Hørings svar vedr. idéoplæg til Energiø Bornholm fra DN Bornholm

Hørings svaret er lavet som bemærkninger til "Udkast til udtalelse om afgrænsning af miljørapport for planen for Energiø Bornholm"

Placeringer af Bornholm I og II samt udviklingsområder

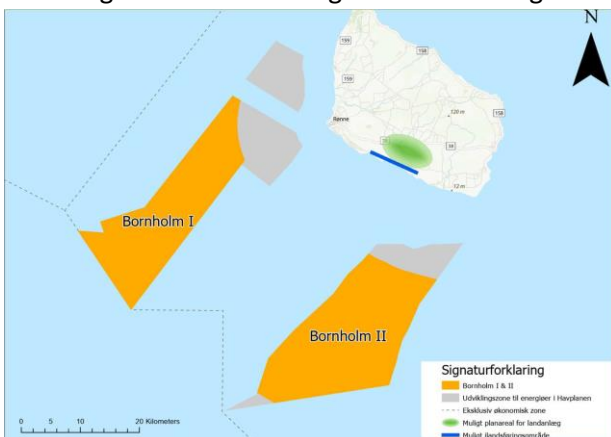
L1 placering af vindmøller 5 km. fra kysten i Urlands visualiseringer – kortet minder en del om Bornholm I incl. udviklingsområder.

L2 placering af vindmøller 20 km. fra kysten i Urlands visualiseringer ligner meget Bornholm I og II.

Urlandsrapportens konklusioner er derfor yderst relevante for arbejdet med Energiø Bornholm.
